第92回「柏崎刈羽原子力発電所の透明性を確保する地域の会」

第92回地域の会 委員からのご質問に対する回答資料

平成23年 2月 2日
東京電力株式会社

ご回答2 1 / 2号機排気筒点検結果 (ST-1)

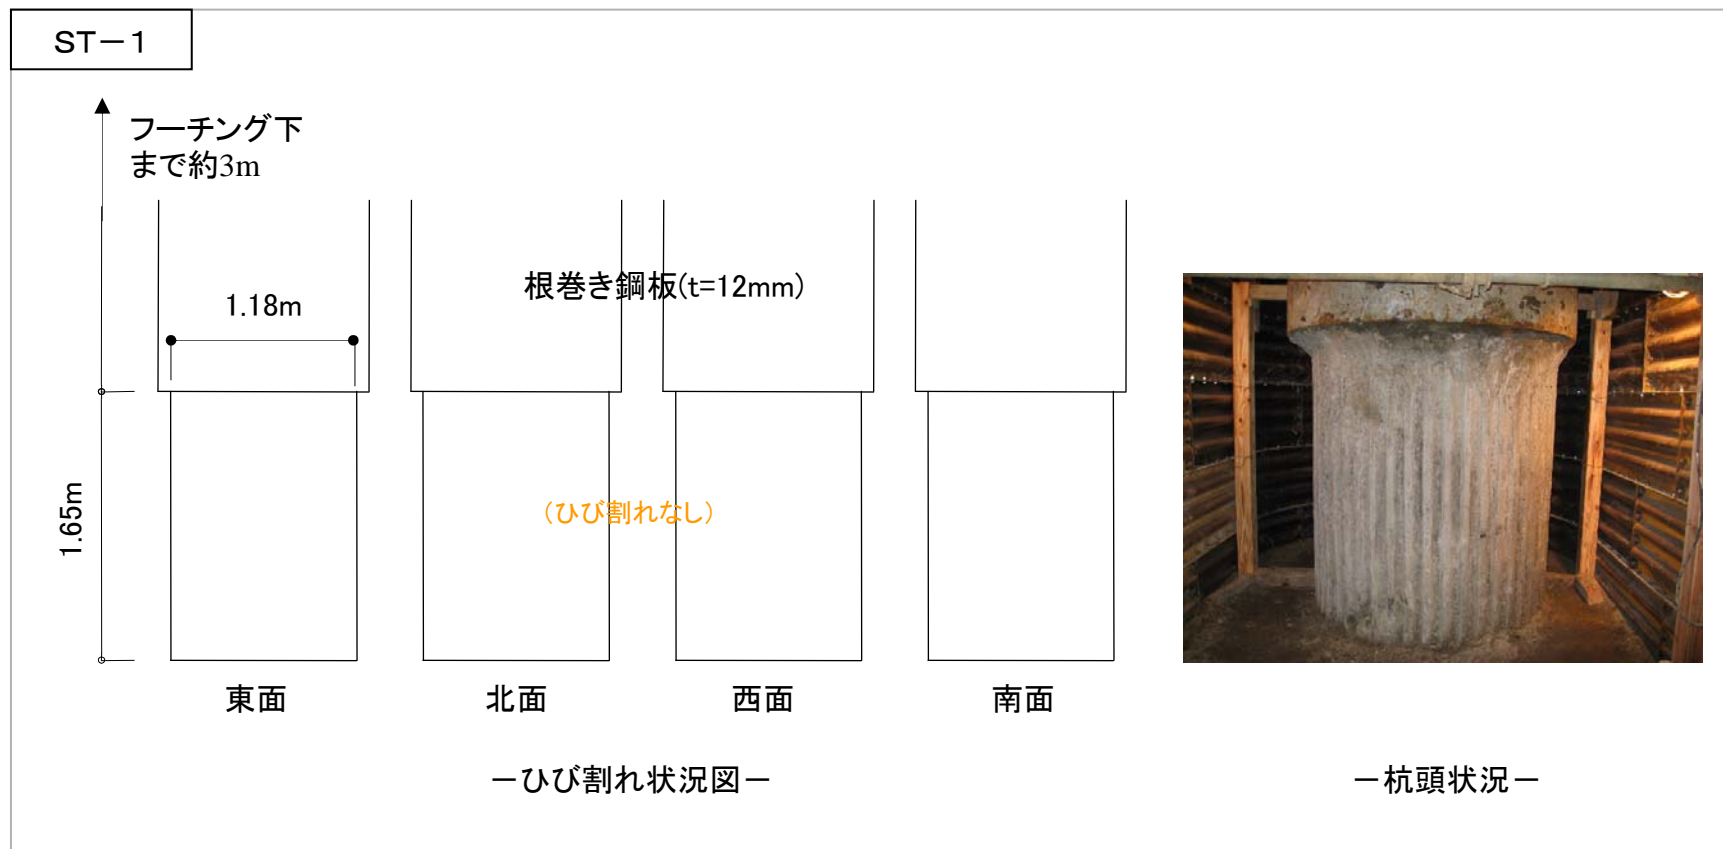
■ 3号機と同様の杭のひび割れが1 / 2号機にもあったと聞
くが詳細説明が欲しい。

ご回答4 3号機排気筒基礎杭長さおよび調査箇所図

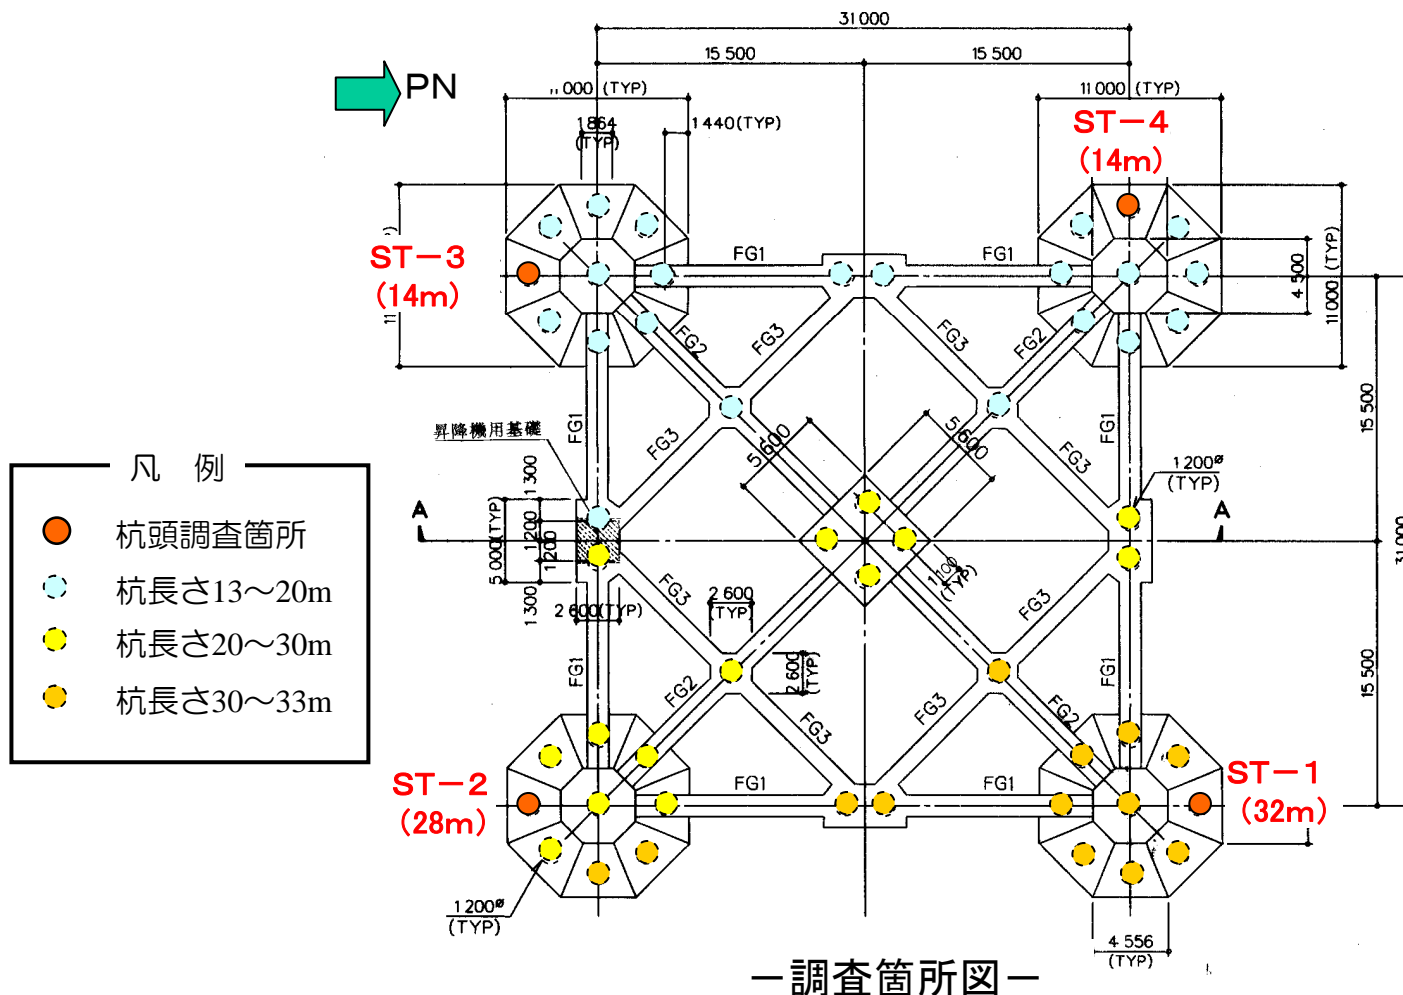
■全52本は長さ13～33mのようだが、（調査を行ったのは）どの位置の杭なのか。平面図に長さを示して欲しい。

- 3号機排気筒基礎杭長さおよび調査箇所を以下に示します。

数値は各杭の施工杭長を10cm単位で四捨五入した値を表す。

3号機排気筒点検結果（基礎杭）

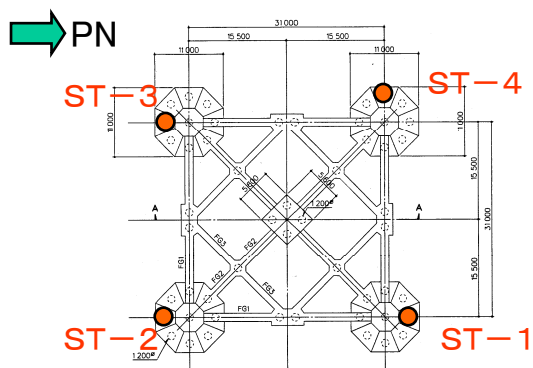
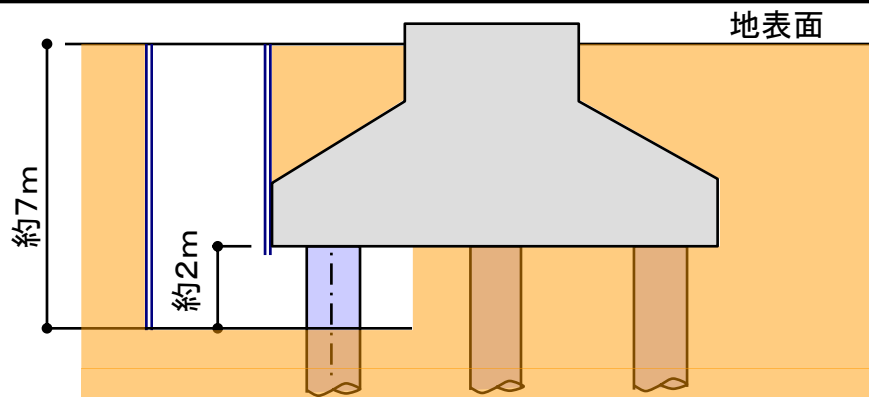
■ 3号機排気筒の杭は52本のうち4本だけの調査だと思われるが、全部調べなくて良いのか？

■排気筒の基礎の健全性評価は、①「基礎の傾斜・沈下量の測量による確認」、②「杭頭部の目視点検による損傷状況の確認」、③「地震応答解析結果による確認」により行っています。

■3号機排気筒基礎における①「基礎の傾斜・沈下量の測量による確認」は、最大傾斜量1/2200、最大沈下量13.9mm（評価基準値：傾斜量1/300未満かつ沈下量50mm未満）であり耐震健全性は確保されているものと判断しています。

■②「杭頭部の目視点検による損傷状況の確認」は、杭に生じる応力が比較的大きくなると考えられる外縁に位置する杭で、かつ、干渉物のない位置の杭を代表として、4箇所杭で損傷状況の確認を実施しています。その結果、3号機排気筒の杭においては、ひび割れの発生は確認されておりますが、剥離・剥落および鉄筋が見えるひび割れは発生しておらず、耐震性能への影響はないものと判断しております。

■また、③「地震応答解析結果による確認」においても鉄筋降伏に対して余裕があることから、耐震健全性は確保されているものと評価しております。

■目視点検で確認した外縁に位置する杭4本の損傷状況および地震応答解析結果より、杭の耐震健全性は確保されているものと評価できます。よって杭全てを調査する必要ないと考えています。
